COMPLEMENTS A LA DEMANDE D'AUTORISATION DE DEFRICHEMENT

**Lieu-dit Petrelle
20620 BIGUGLIA**

**Compléments d'information en
réponse aux
recommandations MRAe**

L'avis MRAe N°2020-PC5 du 14/12/2020 nous a été transmis par la DDTM par courrier en date du 11/01/2021.

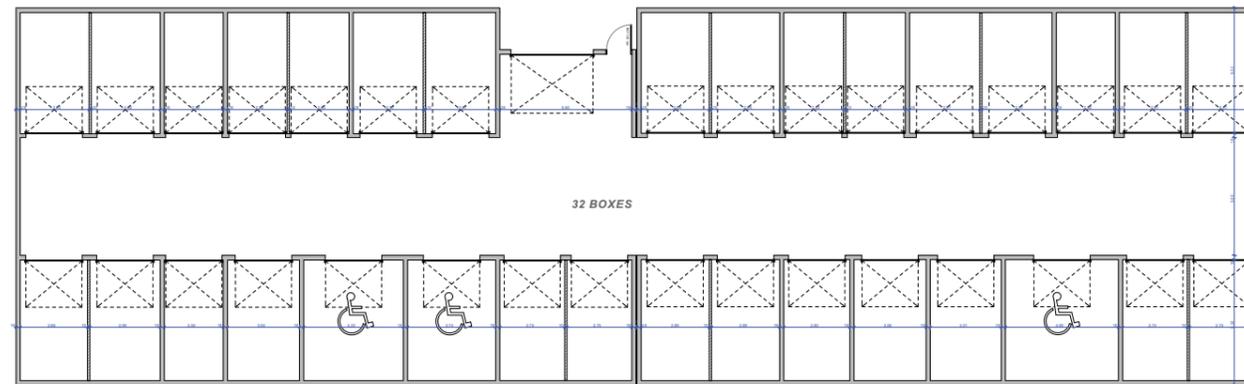
La MRAE recommande de compléter l'étude d'impact avec les variantes étudiées ayant conduit au schéma de stationnement proposé.

Les différents plans de masse du projet détaillent l'évolution de la programmation au regard des contraintes de déclivité et géotechniques. Les ajustements successifs du projet aidés des échanges avec notre bureau d'étude géotechnicien et VRD montrent un effort conséquent pour intégrer les stationnements tels que les places à l'air libre et boxes implantés au niveau du terrain aménagé.

Pour l'ensemble de l'opération il a été important de gérer le plus finement possible la forte déclivité du terrain. Ainsi le travail d'ajustement des voiries internes à la résidence aux courbes de niveau du site a abouti à un principe de plate forme de desserte des bâtiments ouvrant de part et d'autre sur du stationnement soit à l'air libre, soit semi enterré en fonction du rapport à la pente.

A l'exception des quelques places de stationnement en boxes à rez-de-chaussée uniquement, pour le bâtiment G, la totalité des autres places de stationnement de type boxes fermés sont incorporés à la pente du terrain naturel et par conséquent de faible impact.
